Variante generale al Piano di Utilizzo dei Litorali

Relazione generale

Comune di San Teodoro

PROPOSTA DI VARIANTE

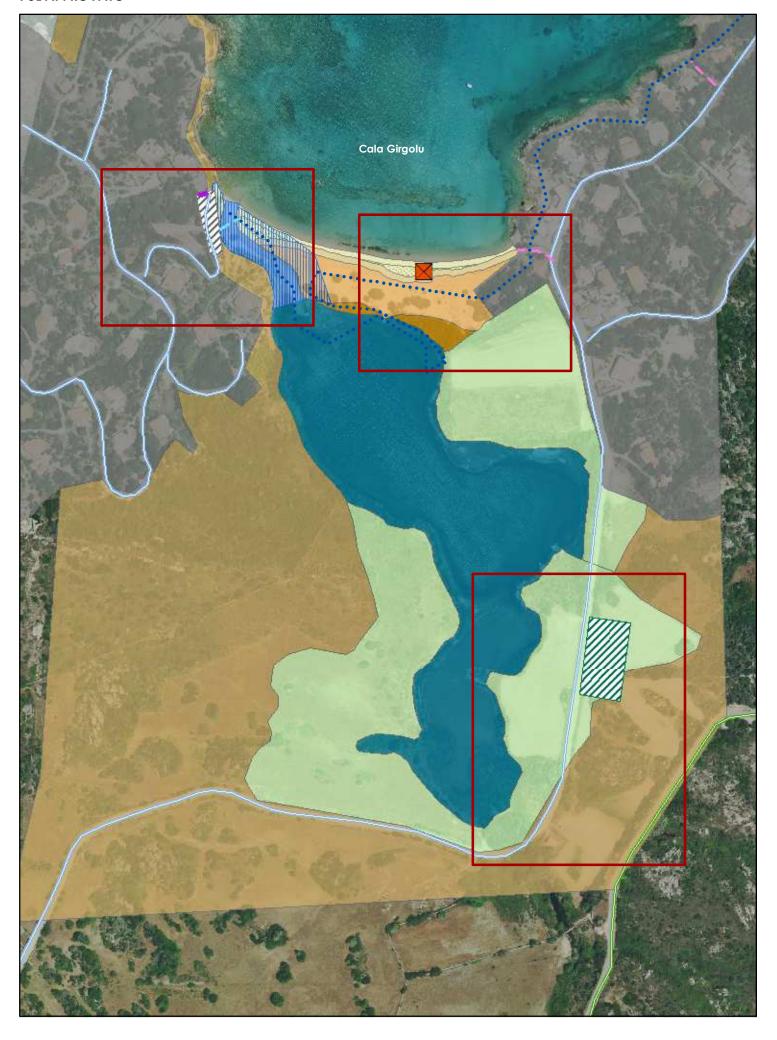
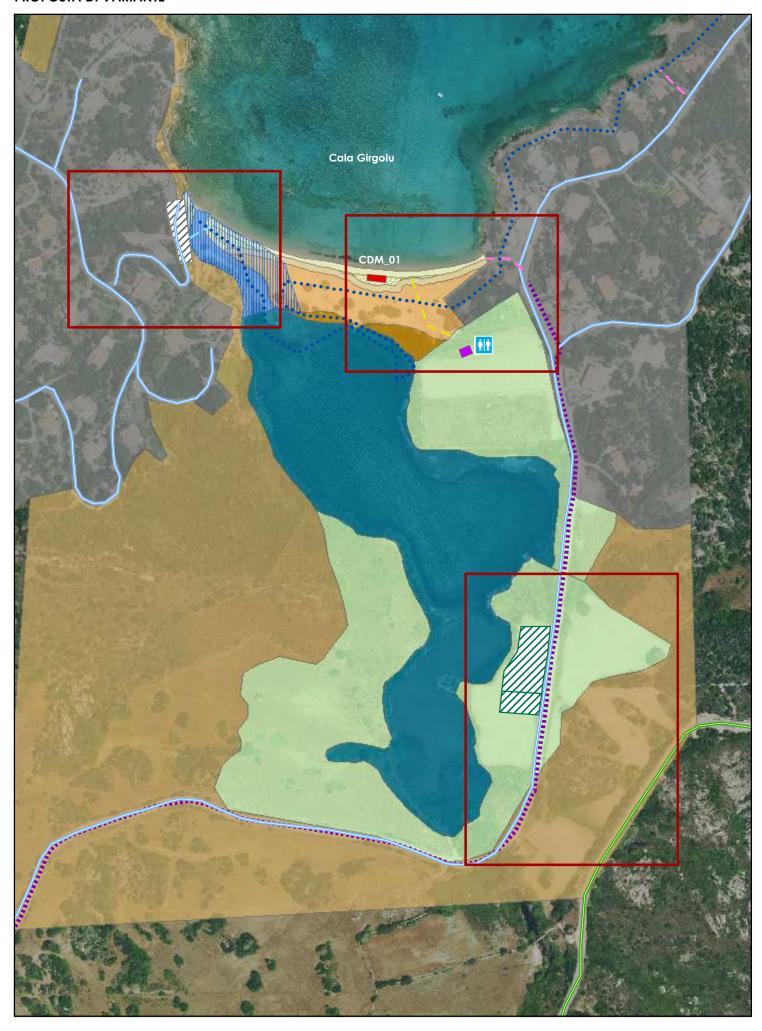
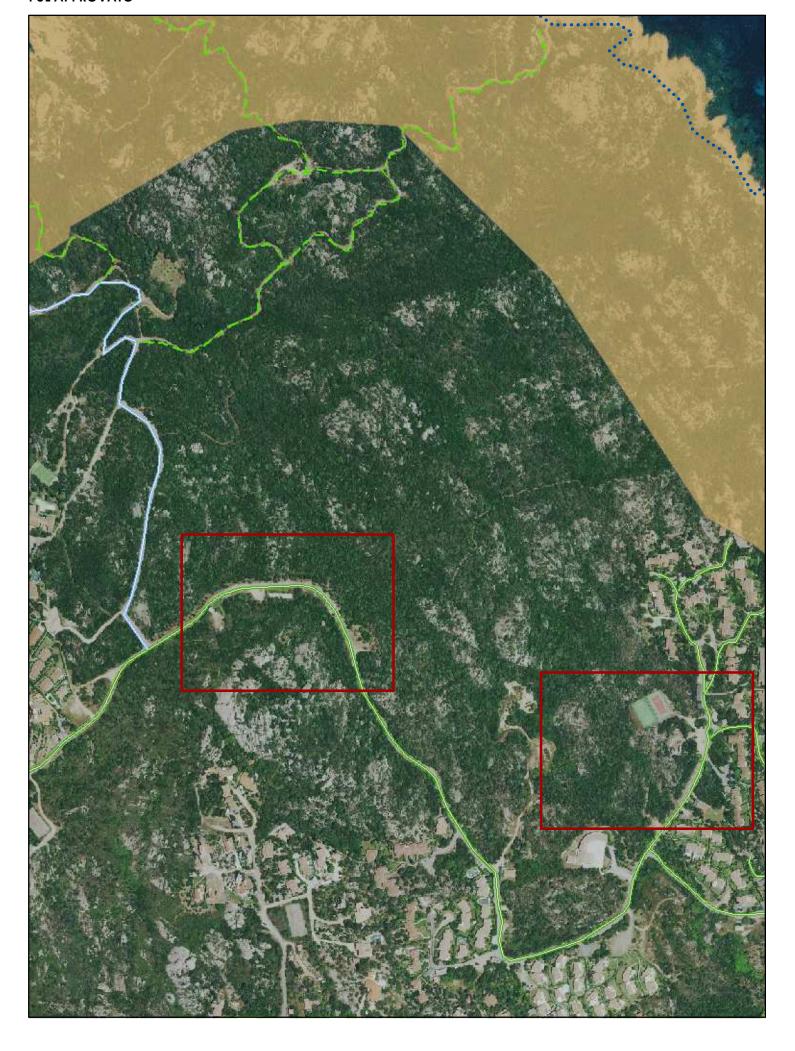
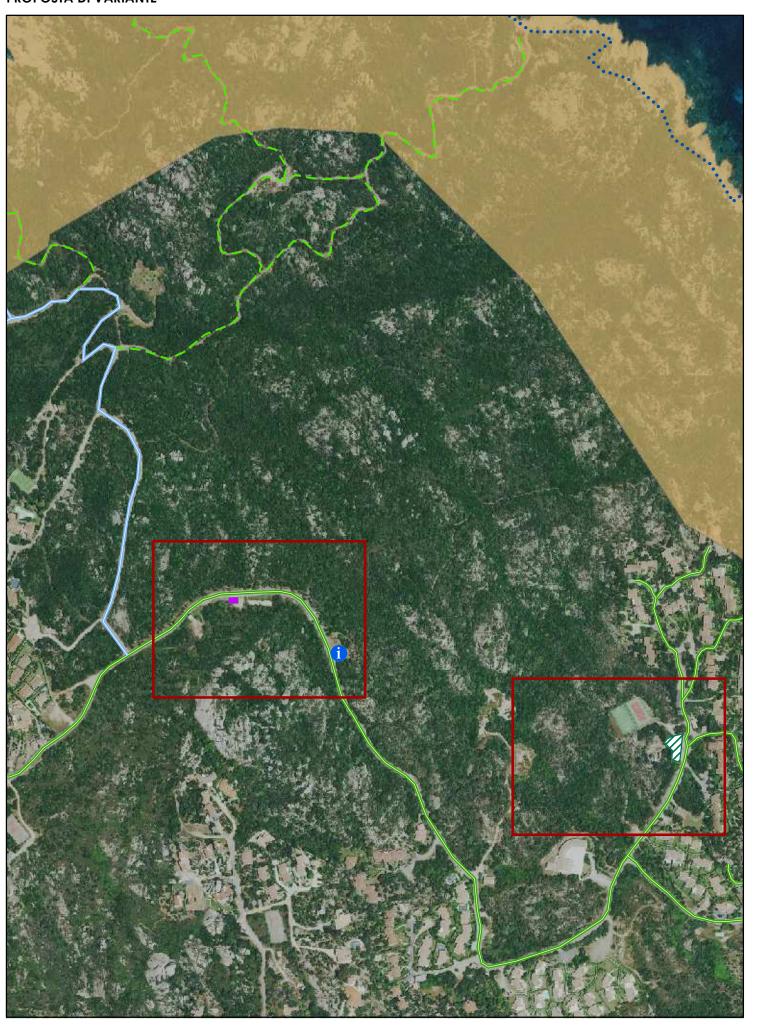
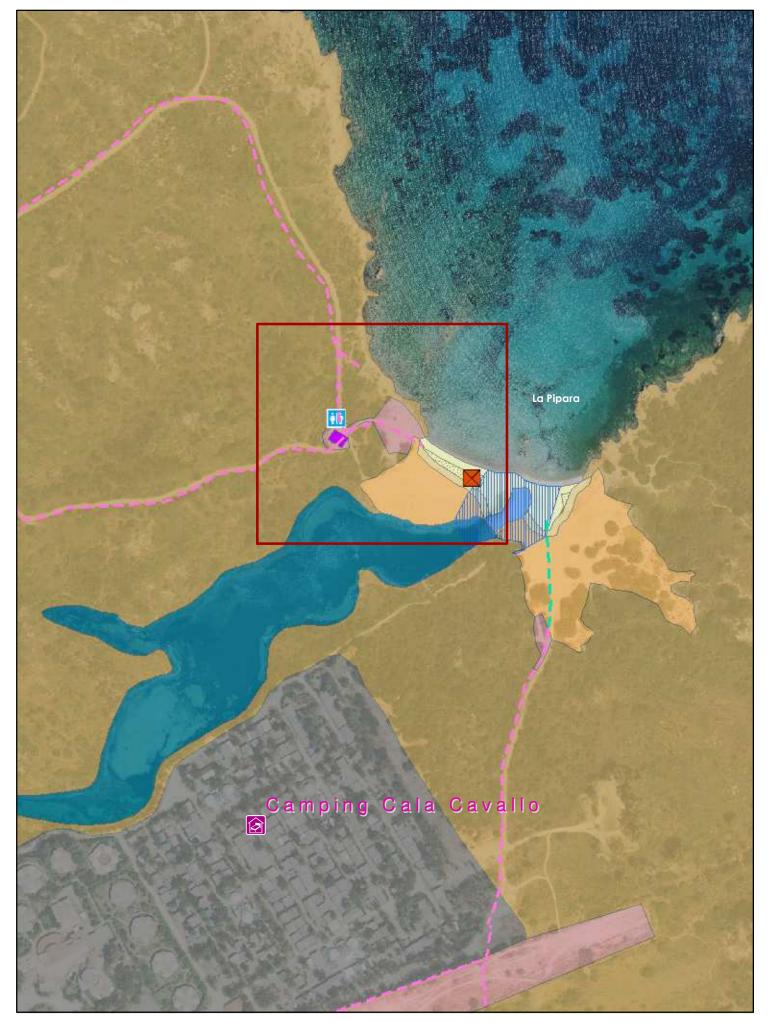
Le modifiche allo scenario progettuale del PUL, così come di seguito descritte, sono accompagnate da stralci cartografici di raffronto tra il PUL approvato e le variazioni apportate all'organizzazione dei servizi di supporto alla fruizione (vedi Allegato 1 della presente relazione). Le modifiche, sintetizzate per ambito di spiaggia, sono di seguito riportate.

VARIANTE ADOTTATA DEFINITIVAMENTE

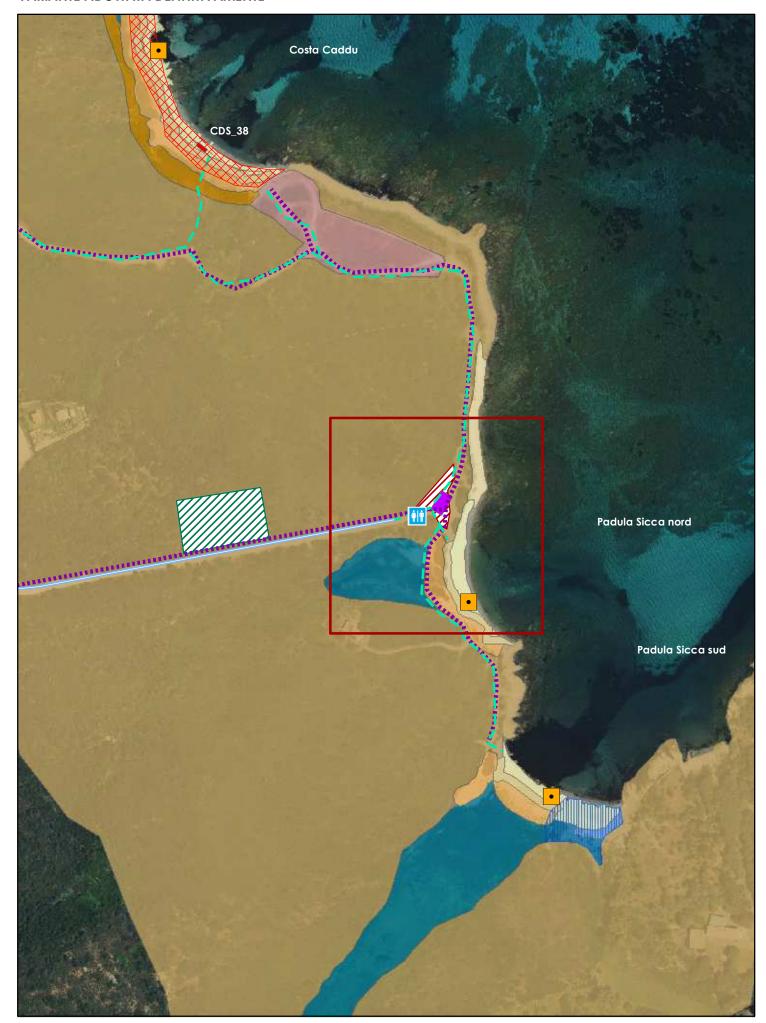
A seguito dell'adozione definitiva della Variante, avvenuta mediante Delibera di C.C. n. 32 del 18 settembre 2023, la Direzione generale della pianificazione urbanistica territoriale e della vigilanza edilizia - Servizio tutela paesaggio Sardegna Settentrionale Nord Est mediante nota prot. n. 48608 del 25 settembre 2024 ha richiesto alcune modifiche e integrazioni.
